Oggetto: *Prot. N.599 del 30-01-2025 - P1912 "Realizzazione della nuova diramazione a servizio degli abitati di Ostuni e Carovigno e nuovo serbatoio di Ostuni". (rif. nota AQP prot. n. 4430 del 22/01/2025). INDIZIONE CONFERENZA DI SERVIZI (art. 158-bis del D.*

Oggetto: “Realizzazione della nuova diramazione a servizio degli abitati di Ostuni e Carovigno e nuovo serbatoio di Ostuni” – Progetto Definitivo – **Richiesta di indizione della conferenza di servizi ex art. 14 e succ. L. 241/90**

Allo scopo vi allegiamo sul vostro progetto l'individuazione del punto di interferenza.

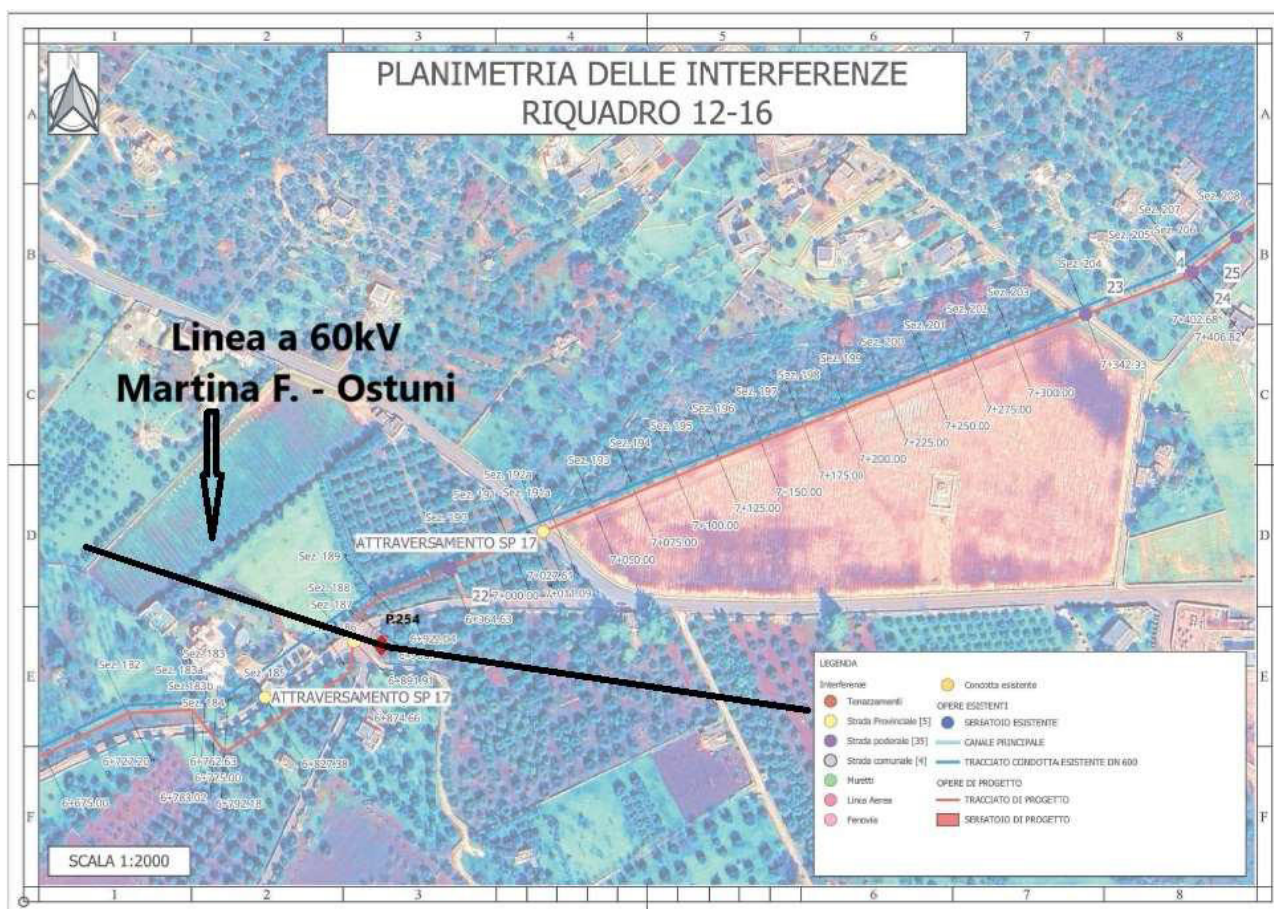
Dai vostri elaborati, risulta che l'intervento prevede il sotto-passo del nostro elettrodotto a 60 kV 'Martinafranca – Ostuni', per il quale sarà necessario rispettare le distanze di sicurezza previste dalla normativa vigente, in particolare dal DM 21.03.1988 e dalle norme CEI 304-1, CEI 304-2 e CEI EN 50443.

Vi segnaliamo che i conduttori sono da ritenersi costantemente in tensione e che l'avvicinarsi ad essi a distanze inferiori a quelle previste dalle vigenti disposizioni di legge (artt. 83 e 117 del D. Lgs. 9 aprile 2008 n. 81) ed alle norme CEI EN 50110 e CEI 11- 48, sia pure tramite l'impiego di attrezzi, materiali e mezzi mobili, costituisce pericolo mortale.
